CIRCULAR CON CONSULTA N° 1.-

LICITACION PÚBLICA NACIONAL N°: 04/2021

OBRA: “READECUACION RED DE MEDIA TENSION”

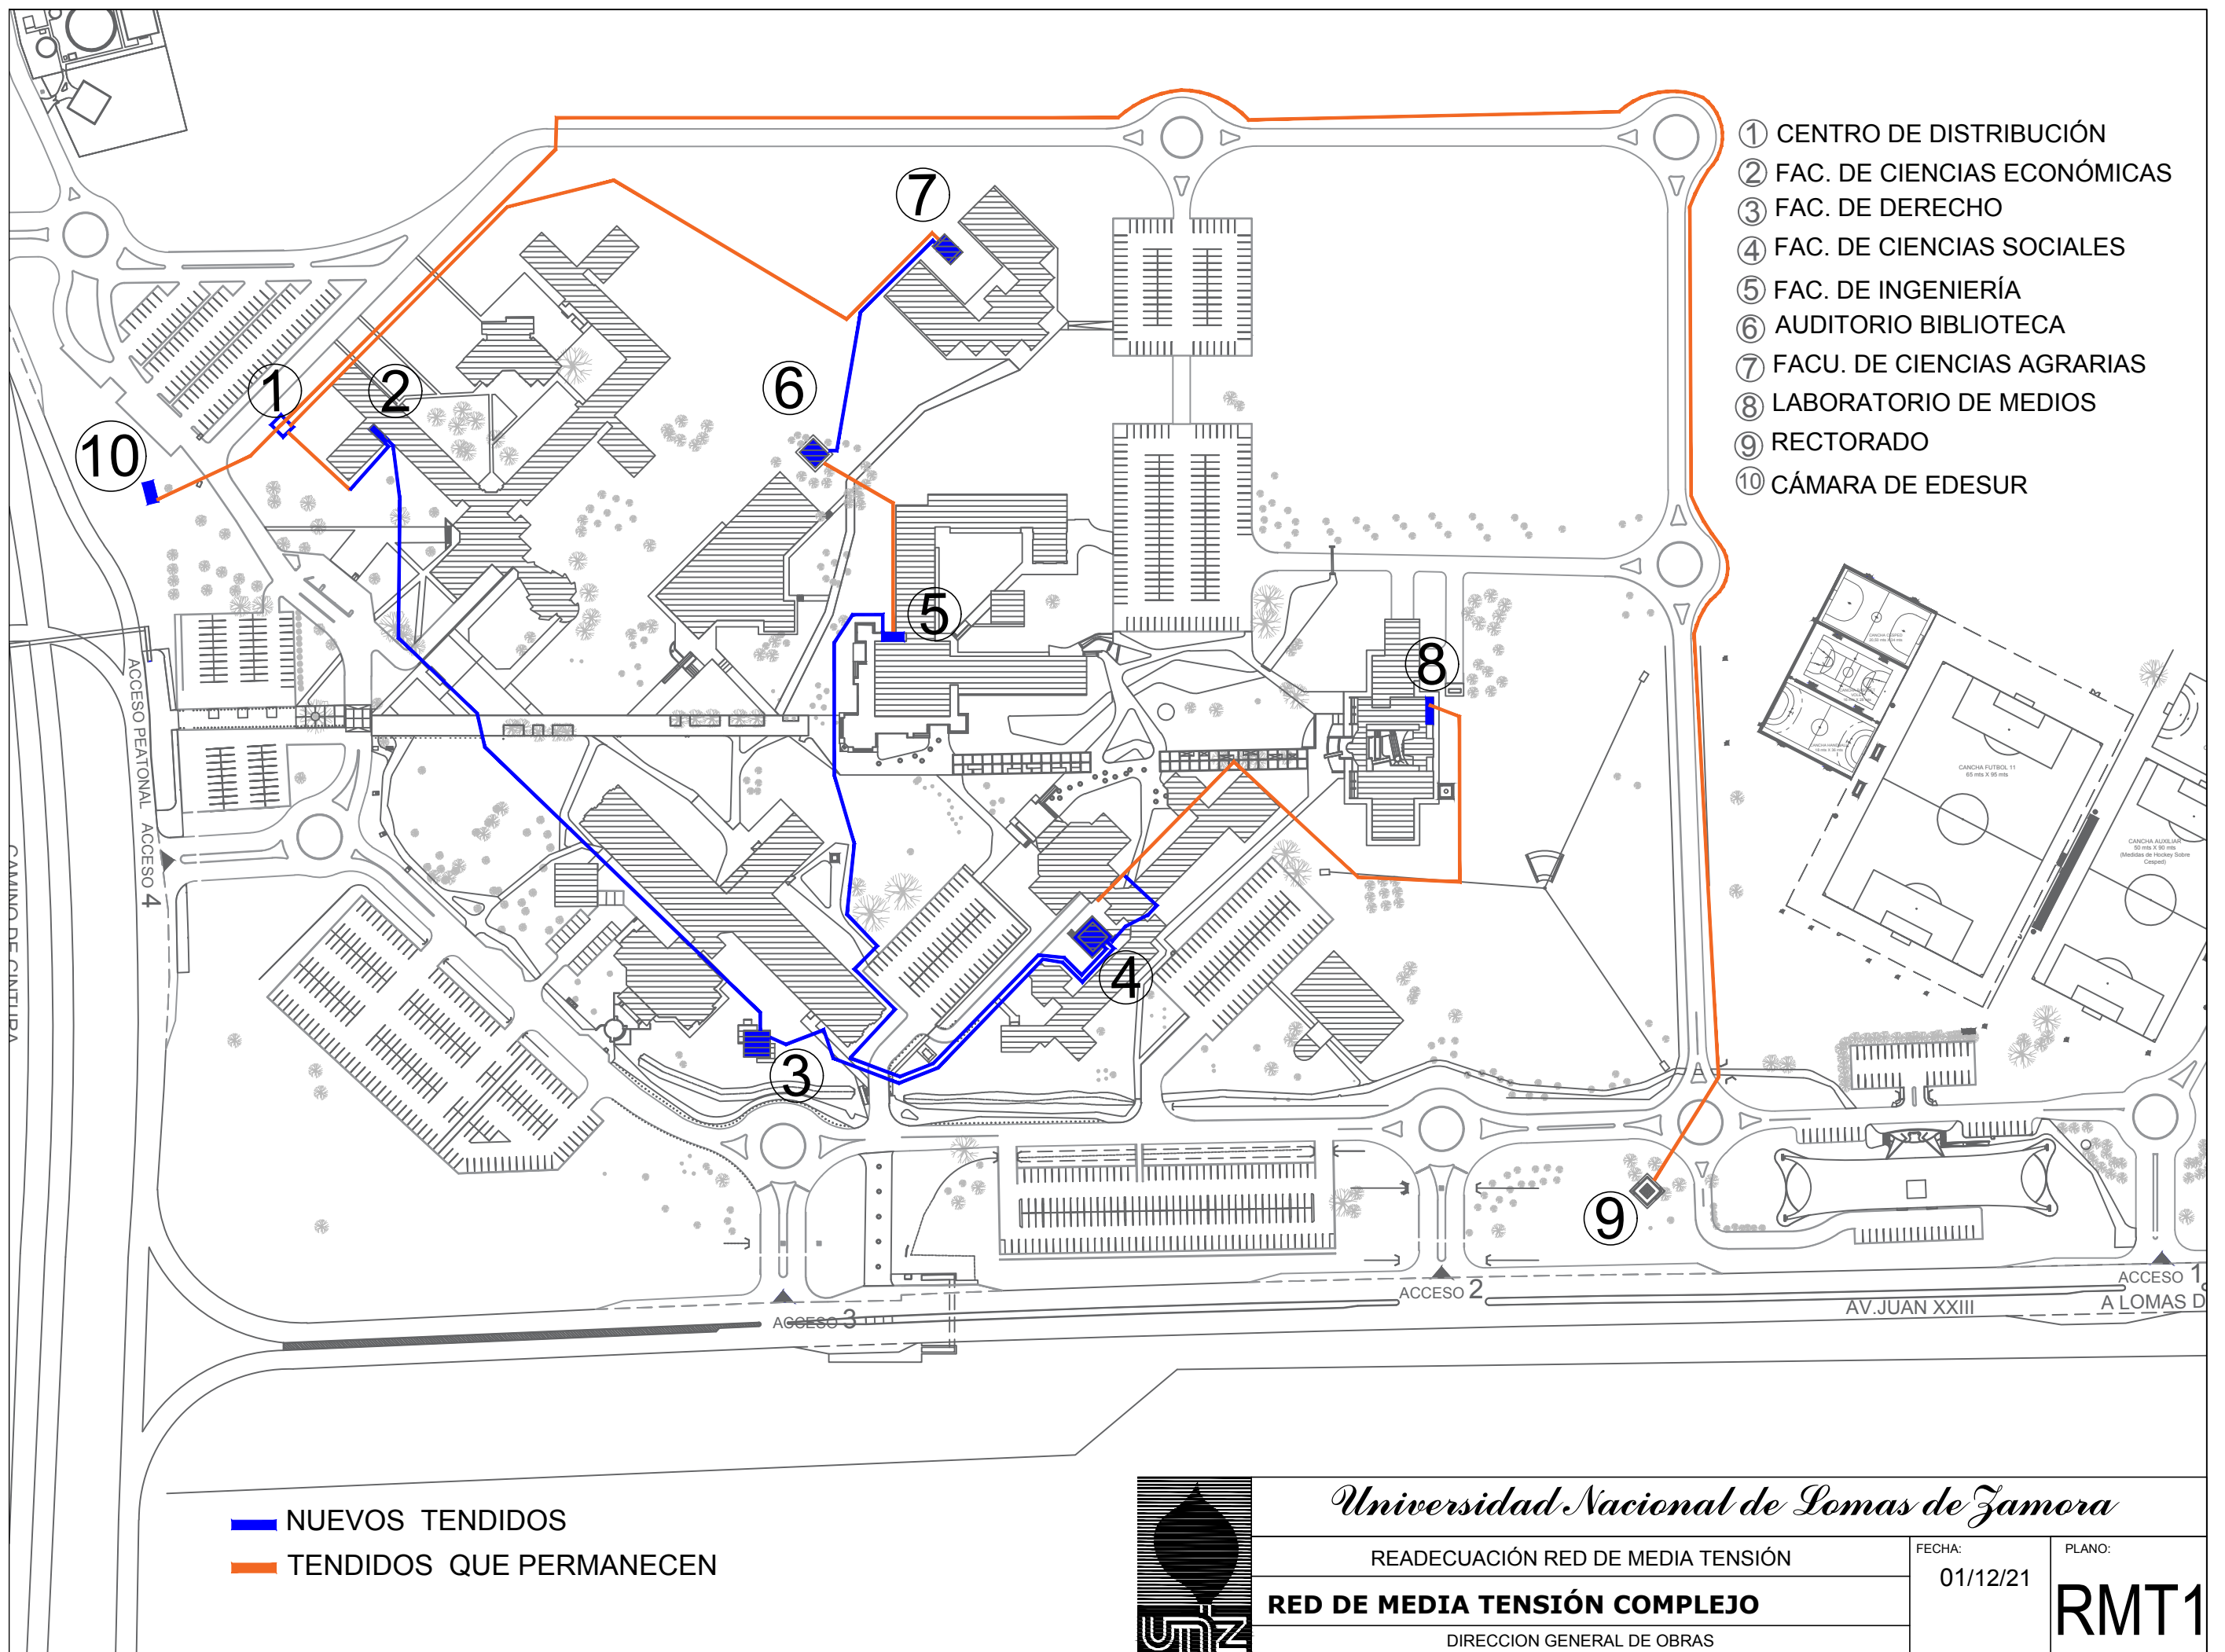
1) plano RMT1 en el mismo se especifica, en la leyenda, que las instalaciones que permanecen sin cambios se dibujaron de color azul y las que se deben modificar están destacadas con color naranja.

a_ El conductor de cierre del anillo desde la SET [6] (Auditorio Biblioteca) hasta la SET [7] (Agrarias) esta dibujado en el en color azul, pero en MEMORIA TECNICO DESCRIPTIVA - DESCRIPCION DE LOS TRABAJOS – Punto 8 Tendido de cable MT de Cámara Auditorio a Cámara Facultad Ciencias Agrarias especifica que ese conductor se reemplaza por una terna XLPE Cu 3x(1x50mm²) que vinculará los bornes de los seccionadores de las subestaciones mencionadas. ¿Es un error?

b_ La línea de alimentación que vincula la subestación [2] con la subestación [3] esta dibujada con color azul ¿es el mismo caso que el descripto en el punto a?

c_ El conductor que vincula la subestación [5] (Facultad de Ingeniería) con la subestación [6] tiene color naranja, pero en la Memoria técnico descriptiva y en el plano RMT3 especifican que permanece sin cambios ¿Es un error?

d_ El tramo desde el centro de distribución [1] hasta la Subestación del Rectorado [9] esta dibujado en color naranja ¿se debe proveer e instalar ese tramo?

Respuesta: Debido a un error involuntario se invirtió el código de colores del plano RMT1. Se adjunta plano corregido.

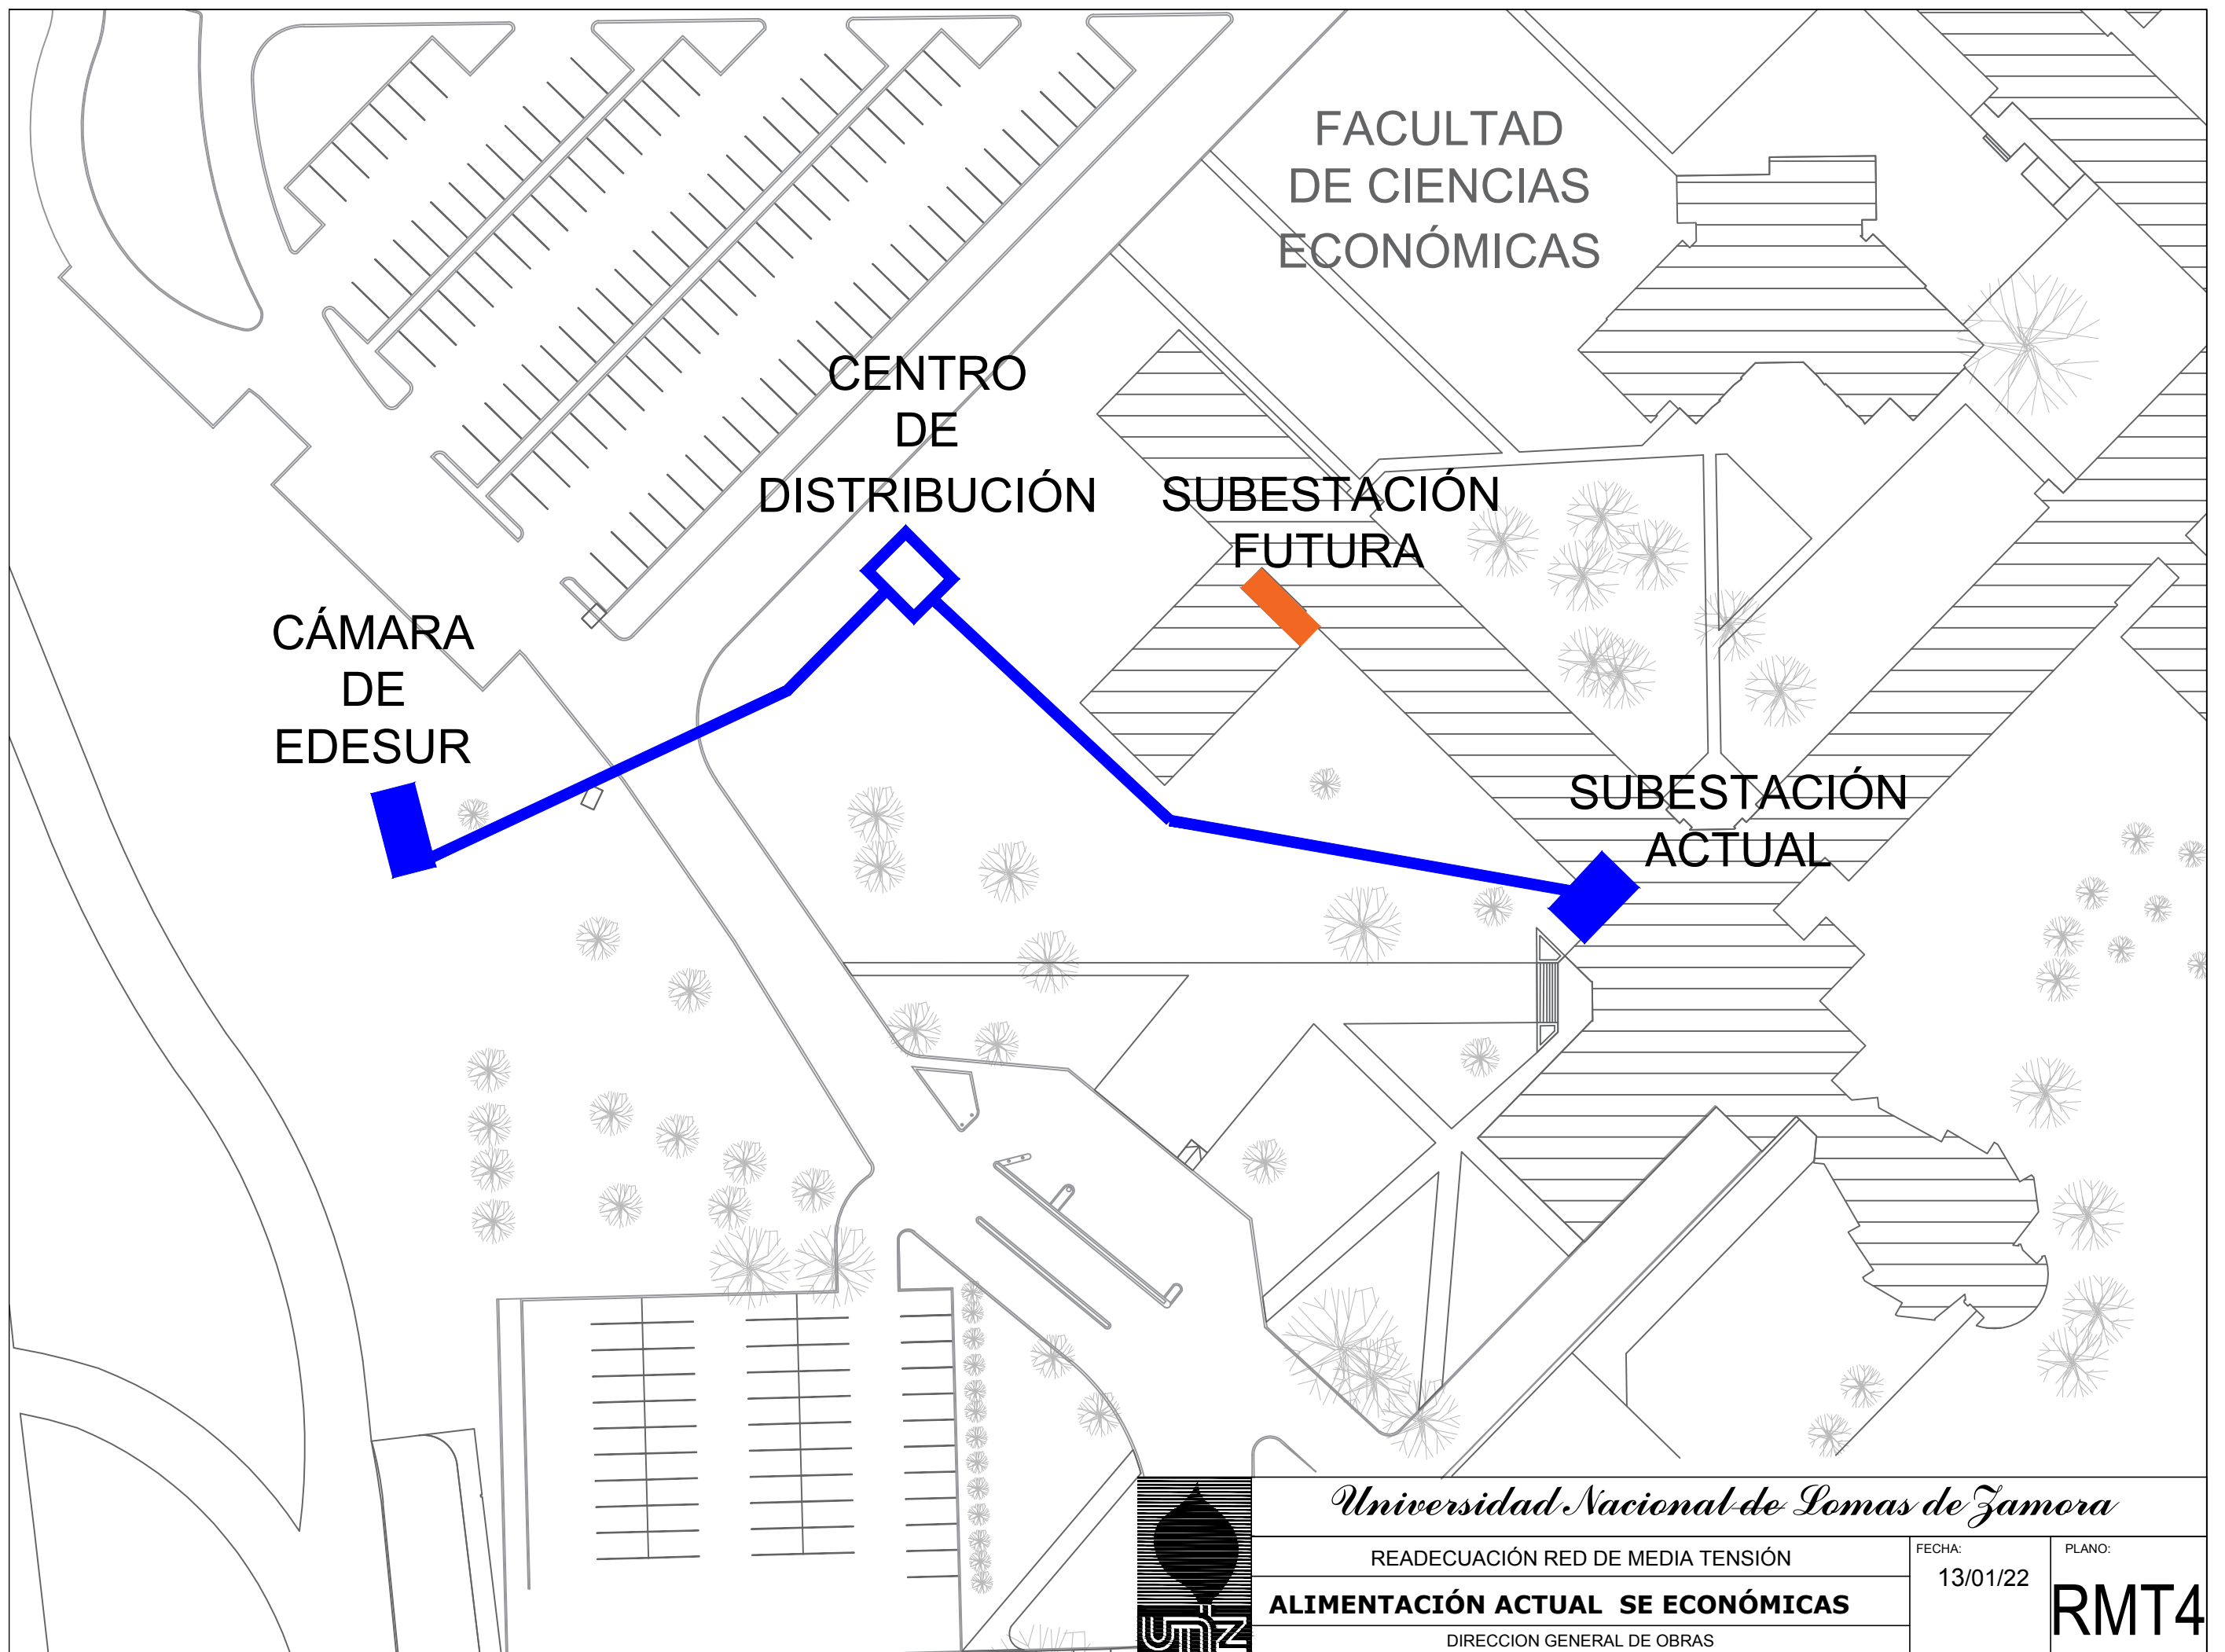
i_ Desmontaje del cable que, saliendo del centro distribuidor, alimenta actualmente a la subestación de la facultad de Ciencias Económicas. Observamos que no hay plano sobre el recorrido de la traza actual ¿Se puede conseguir ese dato? ¿hay que relevar?

Respuesta: Se adjunta plano RMT4 con traza aproximada del cable mencionado.
